Progetto per la realizzazione di impianto eolico denominato "Poggio alle Pancole" Comune di Lajatico (PI).
Codice della procedura 7874 data di avvio 4-1-2022.

Progetto per la realizzazione di un impianto eolico, denominato "Poggio alle Pancole", costituito da n. 7 aerogeneratori, per una potenza complessiva pari a 42 MW, e delle rispettive opere di connessione alla RTN, da realizzarsi nel Comune di Lajatico (PI). Cod procedura 7874

OSSERVAZIONI – ALLEGATO 3

DOC 1

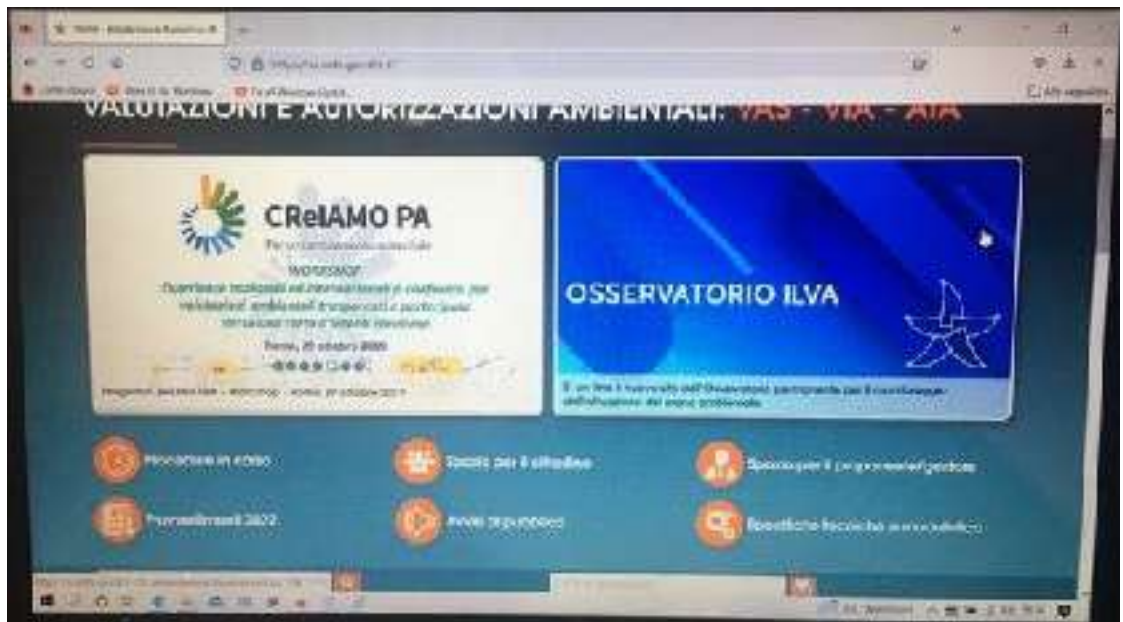
Preliminarmente, preme evidenziare che si riscontrano anomalie e scarsa trasparenza per l'accesso al sito web del MITE ove effettuare la pubblica consultazione della documentazione progettuale, a cominciare dall'AVVISO PUBBLICO che indica un link non funzionante (www.va.minambiente.it) (vedi **DOC. 1**).

DOC 5

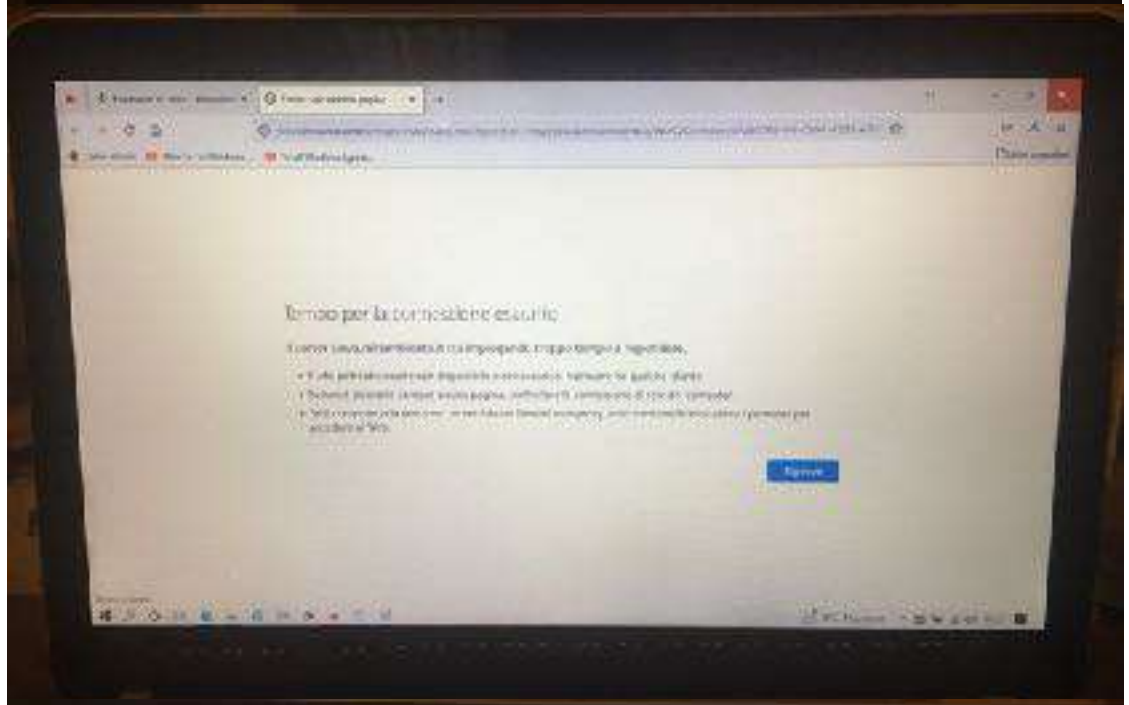
addirittura se proviamo a reperire il progetto aprendo webGIS delle VIA in corso situato nel riquadro centrale in basso (vedi **DOC. 4**), una volta cliccato, dopo molto tempo di attesa e numerosi tentativi di accesso, ci appare la schermata con su scritto “*Errore caricamento pagine - Tempo di connessione scaduto*” (vedi **DOC. 5**).

DOC 6

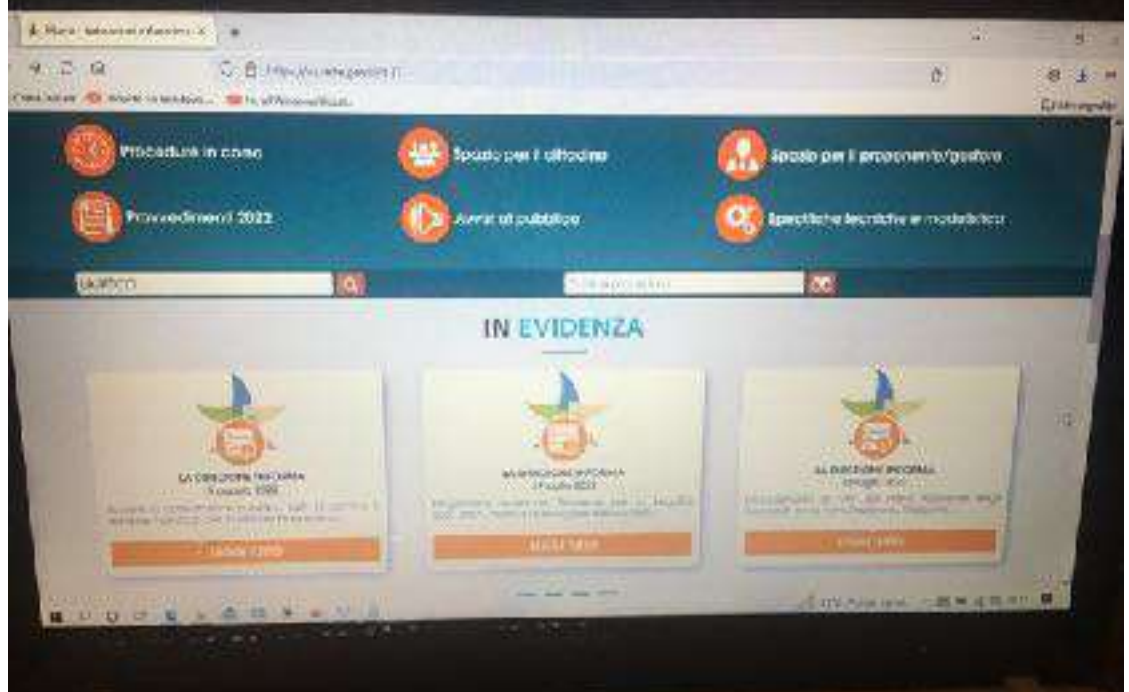
Neanche ritornando sulla home page del MITE valutazioni e autorizzazioni ambientale, nella barra in basso, scrivendo “LAJATICO” si riesce ad entrare in una pagina che contiene un elenco con il progetto in argomento: la schermata che appare dice infatti che “*Si è verificato un errore*” (vedi **DOC. 6 e 7**).

Estratto tavola 20V036_L_Visibilita_Lajatico_beni_A1_DEF.pdf

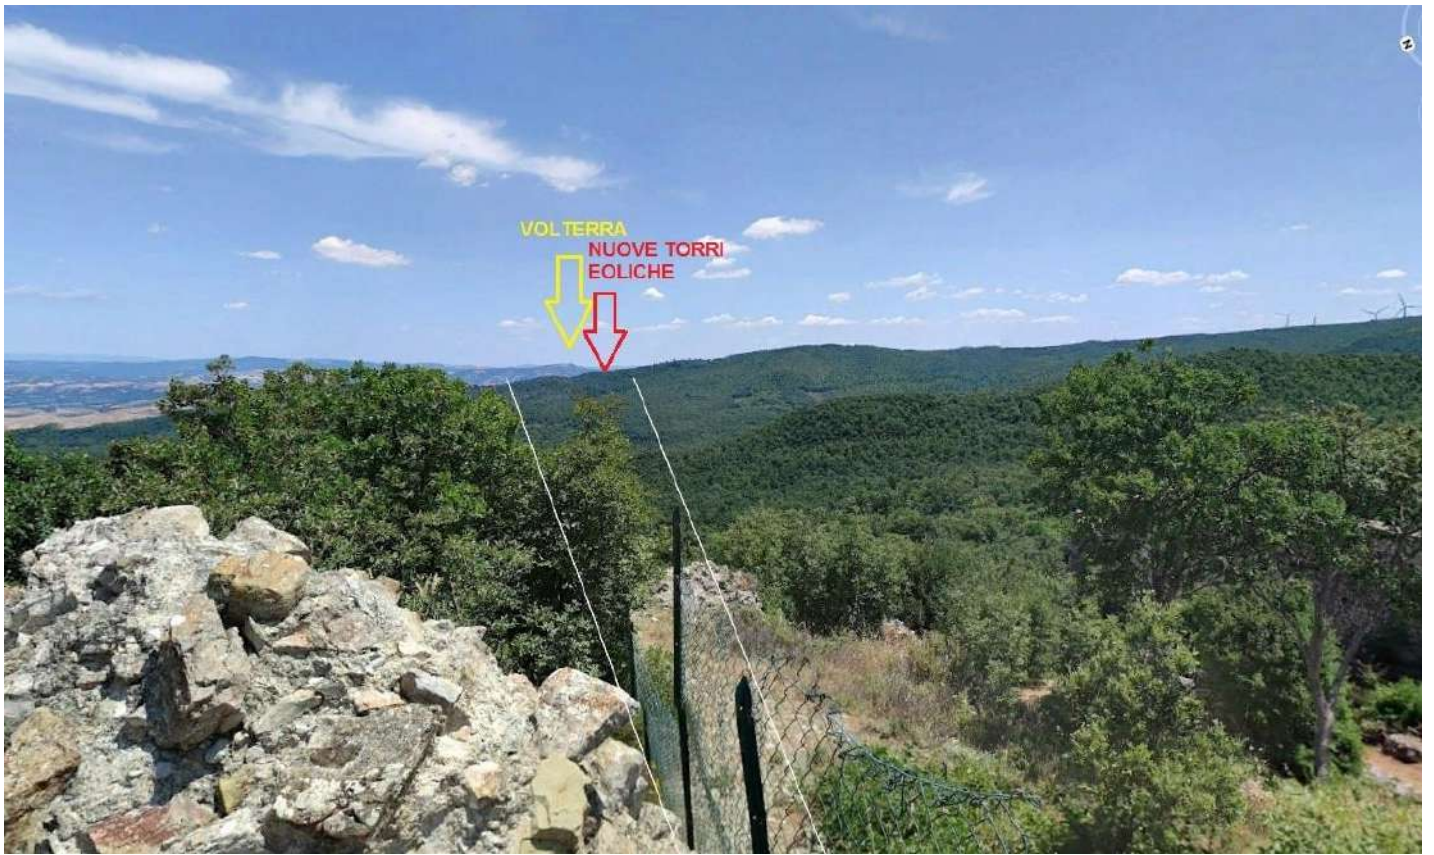
Esistono già alcuni parchi eolici in zona visibili dalla Rocca, il più vicino a sud-est a circa 4 chilometri, un altro a ovest a circa 6 km, ma per fortuna essi non impattano sulle direttrici principali di cui sopra.

Il progetto del nuovo parco eolico invece è posto proprio lungo la direttrice Rocca di Pietracassia – Volterra, e le prime torri eoliche sono site ad una distanza molto ridotta dalla Rocca (meno di 2 chilometri). La realizzazione del Parco potrebbe perciò distruggere per sempre la più importante direttrice visiva storica che ancora possiamo apprezzare, con grave, insipiente e irreparabile danno al paesaggio, alla storia e alla cultura del territorio.

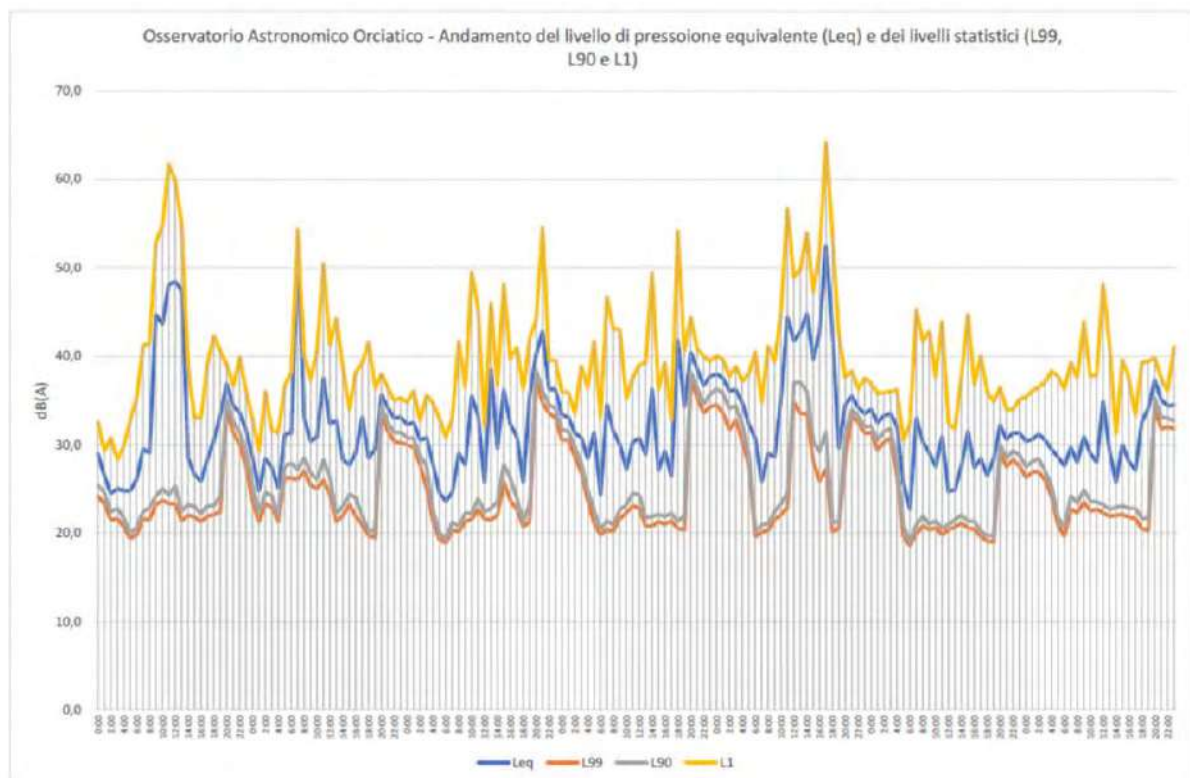
Se ne deduce che ipotizzando un abbattimento delle pareti inferiore a quello della valutazione e conforme alle stime riportate il criterio differenziale a finestre aperte si applica e SI SUPERA, sempre con riferimento ai bassi livelli di rumorosità registrati e che sono caratteristici della zona.

di pressione istantanea L1 si aggirano intorno ai 63 e 65 dB(A) o comunque superiori a 50 dB(A) e questo per periodi di 4 e 9 ore, quindi per buona parte della giornata.
